SAMRÅDSREDOGÖRELSE

Gång- och cykelväg väg 537, Eriksbo till Tidö-Lindö
Västerås kommun, Västmanland

Vägplan, 2023-11-10

TRV 2023/55229, TRV 2020/48474

Figur 1 Alternativa sträckningar vid Fullerö naturreservat.

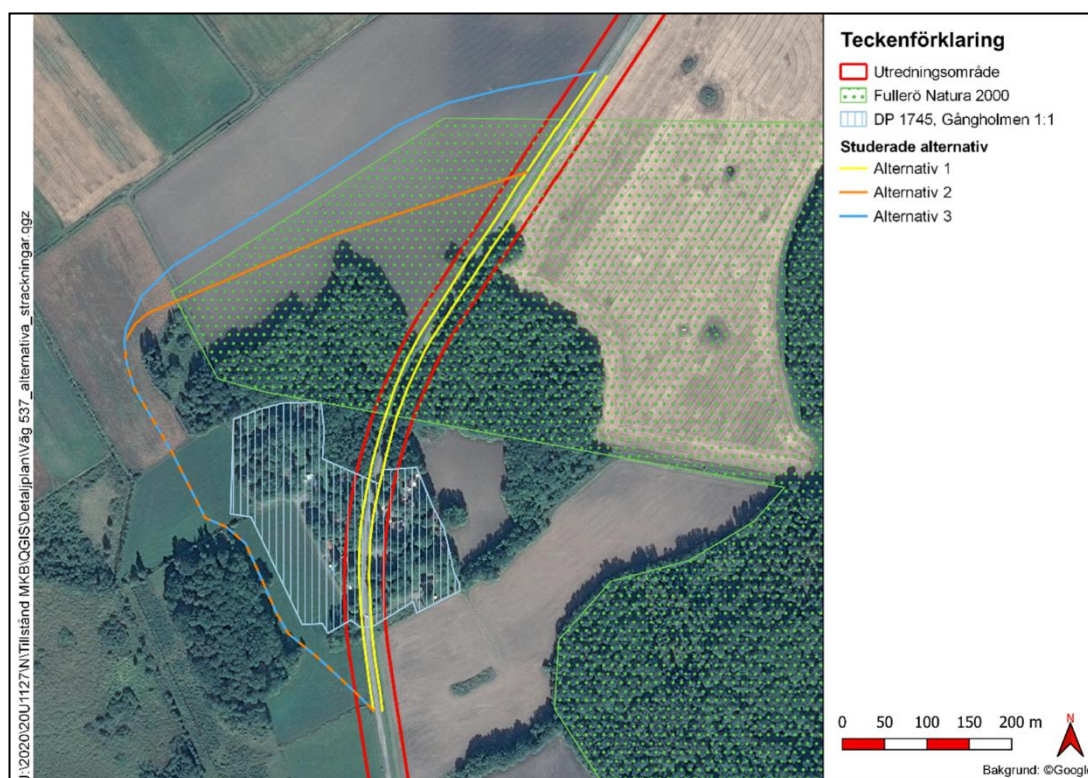
Radnr.	Inkommit yttrande från Länsstyrelsen	Trafikverkets bemötande
8	Länsstyrelsen saknar en karta över var de olika alternativen vid Fullerö naturreservat som är tänkta att utredas, något som skulle stärka underlaget samt vara behjälpligt inför ett beslut om betydande miljöpåverkan.	Se Figur 1 som inkopierats i samrådsredogörelsen.
9	På s. 41, om jätteloka, bör underlaget skärpas. Enligt artikel 7.1 i rådets förordning (EU) nr 1143/2014 är jätteloka upptagen på en förbudslista. Listade arterna får bl.a. inte avsiktligt spridas eller transporteras.	Trafikverket har noterat Länsstyrelsens synpunkt och har justerat texten.
10	Länsstyrelsen ställer sig vidare frågande till bedömning av vissa naturområden där bedömningen grundas i att områdena inte har några inrapporterade fynd. Länsstyrelsen anser att dessa områdens naturvärden är okända till dess att de är utredda. Att naturvårdsarter inte rapporterats in kan bero på att ingen har besökt området.	Naturvärdesinventeringen som utförts i skede <i>Samrådsunderlag</i> är av nivån <i>Förstudie</i> enligt standard SS 199000:2014 och med stöd av teknisk rapport SS-TR 199001:2014. De bedömningar som presenteras i NVI och Samrådsunderlag grundas på tidigare dokumenterad information om naturen och dess värden. Observera att inventering på fältnivå kommer att utföras under skede <i>Samrådshandling</i> och utgöra underlag till MKB. Beskrivningar och bedömningar av naturvärdesobjekt kommer att revideras efter fältbesök och eventuellt tillkommer fler naturvärdesobjekt.
